**OGGETTO:** Comune di Crispiano - Parere di compatibilità paesaggistica ai sensi dell'art. 96, comma 1, lett. d) delle NTA del PPTR per il Piano di Lottizzazione di iniziativa privata denominato "Alezza comparto n.1" in zona omogenea "D" del Programma di Fabbricazione. Adozione ai sensi della LR 56/1980, LR 20/2001 e LR 21/2011. Proponente: Società Prodisse Srl

**Parere di compatibilità paesaggistica ai sensi dell'art. 96, comma 1, lett. d) delle  
NTA del PPTR per il Piano di Lottizzazione di iniziativa privata denominato "Alezza  
comparto n.1" in zona omogenea "D" del Programma di Fabbricazione.**

**Proponente: Società Prodis Srl**

Figura 2 - stralcio del PIP e individuazione del comparto Alezza 1 oggetto di analisi e Alezza 2 non agli atti. Detto elaborato è stato trasmesso con nota prot. n. 11698 del 07/05/2026, acquisita al prot. col n. 257807 del 07/05/2026.

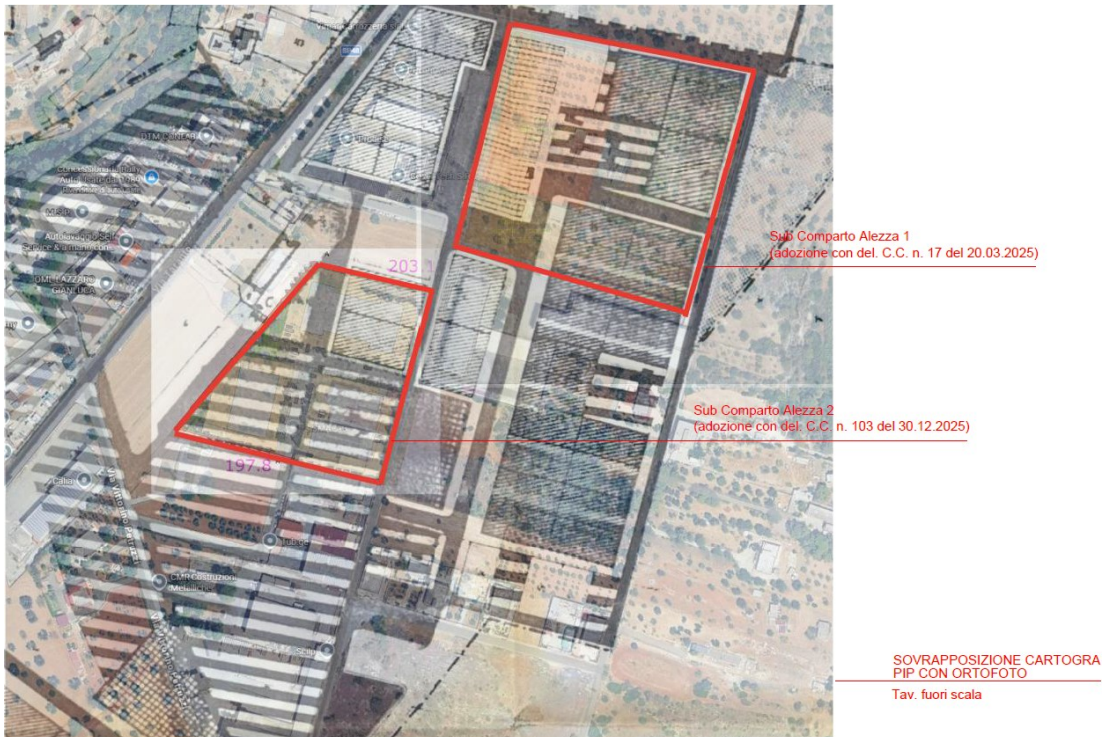
Considerato che il quadro contraddittorio di informazioni circa le ragioni sottese alla variante non sostanziale di cui ai commi 10 e 10 bis dell’art. 16, con successiva nota dirigenziale dell’Area Urbanistica prot. n. 11698 del 07/05/2026, allegando lo stralcio del PIP e individuazione del comparto Alezza (fig.2) è stato chiarito che:

Figura 13 - stralcio della tav. 7b

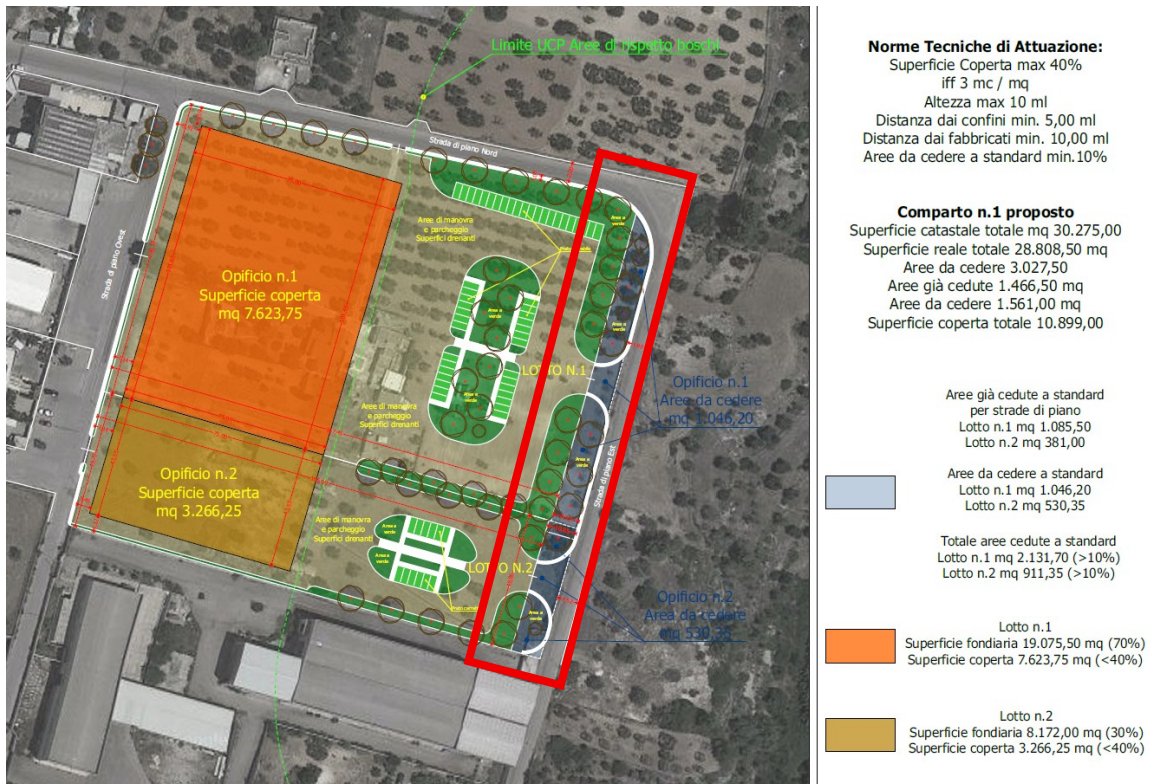
Pertanto considerato quanto sopra, il progetto prevede di collocare nell'area di rispetto dei Boschi e del Parco delle Gravine uno spazio destinato a parcheggio con le relative aree di manovra funzionali alle attività da insediare, prevedendo tuttavia, nel rispetto delle *Linee guida sulla progettazione di aree produttive paesaggisticamente ed ecologicamente attrezzate (APPEA)* (Elaborato 4.4.2 del PPTR), delle **fasce di mitigazione** (riquadro in rosso fig.11) di spessore pari a 19,50 mt destinate a verde pubblico interposte tra il parcheggio e la strada, assicurando la funzione di filtro ecologico e percettivo con il sistema paesaggistico della Gravina e del Bosco ad essa associato

Figura 14 - stralcio della tav. n. 12 integrativa

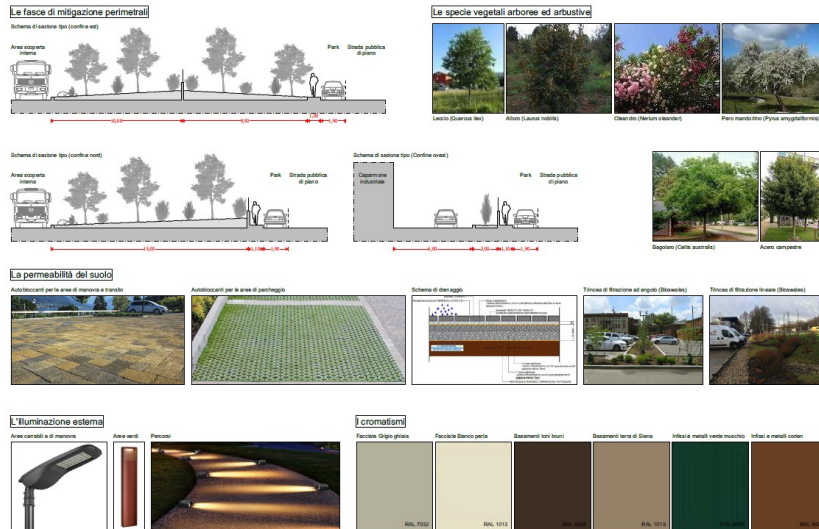
**Le fasce di mitigazione perimetrale devono essere realizzate obbligatoriamente come da progetto di cui all'elaborato 12 –Particolare Costruttivi – data febbraio 2026.**
